Stadt Meldorf

Bebauungsplan Nr. 16.B

Auswertung der frühzeitigen Beteiligungen

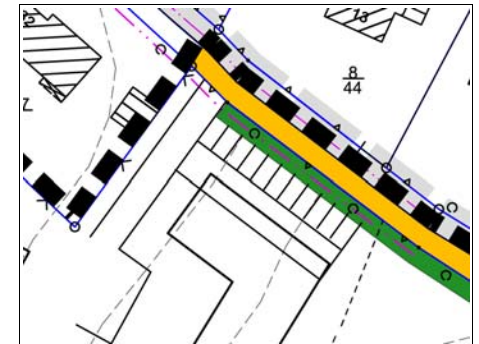
vorhandenen Knicks, besonders hohe Anforderungen zu stellen. Vor diesem Hintergrund ist das Erfordernis für zwei Zufahrten zum geplanten Lagerplatz des Bauhofs darzulegen. Auch die geplante Knickverschiebung für die Errichtung von Stellplätzen für die Eltern der Kindergartenkinder ist vermeidbar. Eine Errichtung der Stellplätze südlich des Knicks ist genauso gut möglich. In diesem Fall müssten die Kinder nicht einmal die öffentliche Straße betreten, um zur Kindertagesstätte zu gelangen. Die bisher vorgebrachte Argumentation (Vermeidung von Fußgänger gefährdendem Fahrverkehr auf der Erschließungsstraße) ist nicht besonders überzeugend. Auch bei der vorgeschlagenen Errichtung der Stellplätze direkt südlich des nicht versetzten Knicks kann die neue Stichstraße in Höhe des MI II sowie des Kita-Gebäudes weitgehend von zusätzlichem Verkehr frei gehalten werden.

28. Nebestehende Bilder verdeutlicht zusätzlichen Platzbedarf für Stellplätze bei Vermeidung der Knickverschiebung.

29. An der Notwendigkeit zur Knickverschiebung wird festgehalten.
